DODATEK Č. 1**SMLOUVY O DÍLO**

„Změně vrtných prací tlakovacích vrtů“.

Injektáž, vrtné a utěšňovací práce pro EPSP

Dodatek č. 1

Obr. 6 se nahrazuje obrázkem:

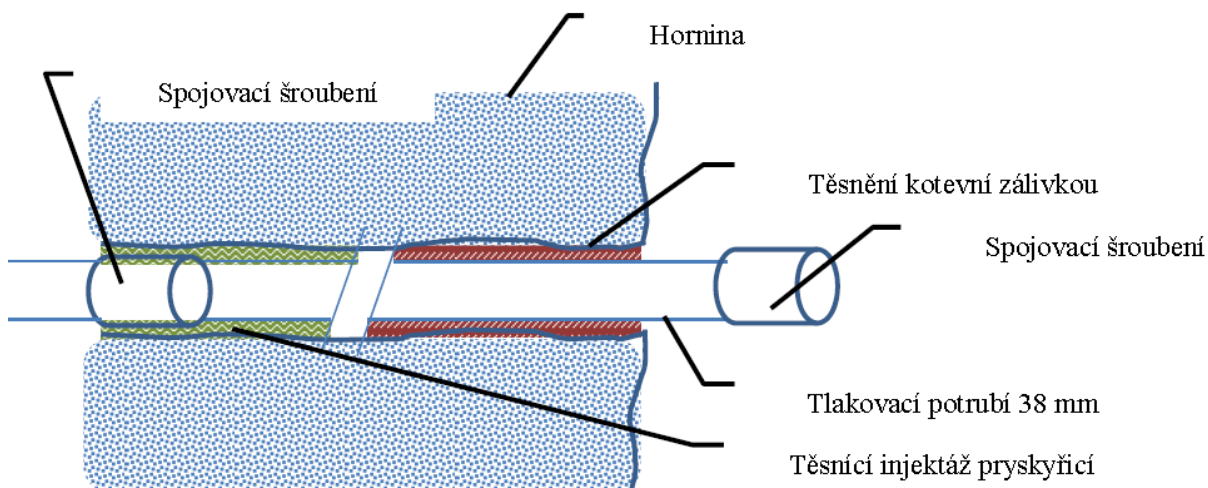
V 8 vrtech se světlým průměrem 76 mm budou instalovány vysokotlaké trubky o světlém průměru $d=30$ mm (pro přívod a odvod tlakovacího média; trubky jsou součástí dodávky u těchto vrtů). Utěsnění tlakových trubek bude provedeno podle obr. 6.

Spojovací šroubení
